改善箇所説明図

中型トラックのA05C（HC－SCR）エンジン搭載車において、HC－SCR触媒の再生用制御プログラムが不適切なため、触媒に付着した排出ガス中の硫黄成分が除去されず堆積することがある。そのため、触媒の性能が低下し、排出ガス中の窒素酸化物の排出値が基準値を超えるおそれがある。

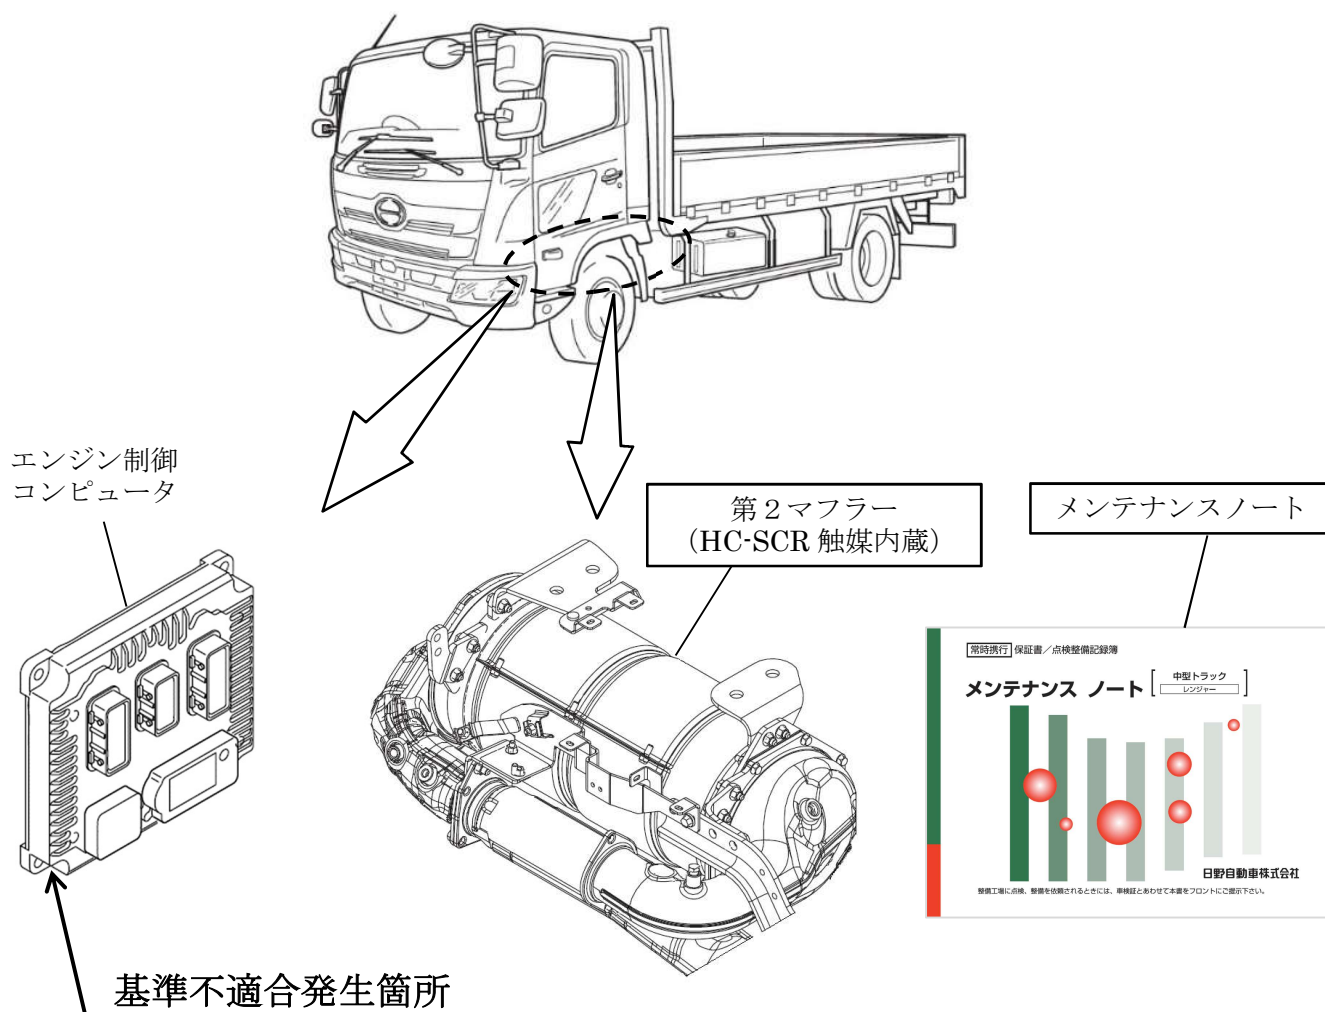
注： は措置する部品を示す。

全車両、暫定措置として、点検を行いSCR触媒の再生が可能な場合は再生作業を行う。
再生が不可能な場合および再生完了しない場合は、触媒を交換する。
また、メンテナンスノートの点検整備項目にSCR触媒再生作業を追加する。
暫定措置は準備でき次第、使用者に修理入庫を通知する。また、恒久対策が決定し次第、改めて措置を実施する。

識別：改善済車両にはシリアルナンバープレートの右中央部に黄ペイントを塗布する。
